Technical Bulletin

Kamrems Kit K035040/K045040 till Renault/Jeep 2.1D, TD

Fig. 1
OE ref. 7700722452

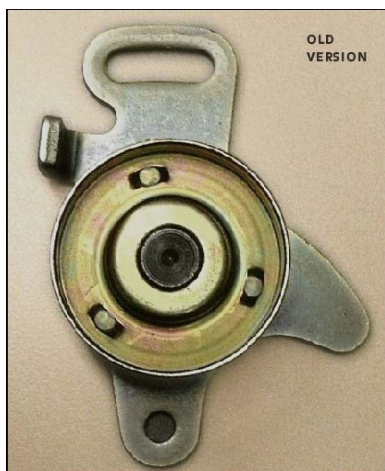
Det som skett är att Gates har följt OE: s rekommendationer, där den äldre typen av spännare (OE ref. 7700722452 – se Fig. 1) ersatt av nya typen av spännare (OE ref. 7700871169 - Fig. 2).

Nya spännare består av två delar (Fig. 3), som tillsammans sitter monterade enl. Fig. 2.

Det nya systemet är ett förbättrat system jämfört med det äldre systemet, som var fjäderbelastat. Ofta så fastnade fjädern och kunde då inte trycka tillräckligt hårt mot plattan som aktiverar spänningen mot kamremmen

- * Ta bort den gamla spännaren
- * Ta bort fjädern och bussningen till spännaren dessa behövs inte mer
- * Montera nya spännare med samma skruvar som den gamla var fast med
- * Tryck nya spännaren mot kamremmen så att den nya remmen är tillräckligt spänd, (att använda bladmått går inte längre)
- * Spänn skruvarna till spännaren
- * Vrid runt motorn 2 varv
- * Kontrollera remmens spänning med STT-1
- * Ifall spänningen inte är korrekt, justera spänningen och dra runt

motorn ytterligare två varv och kontrollera spänningen igen.
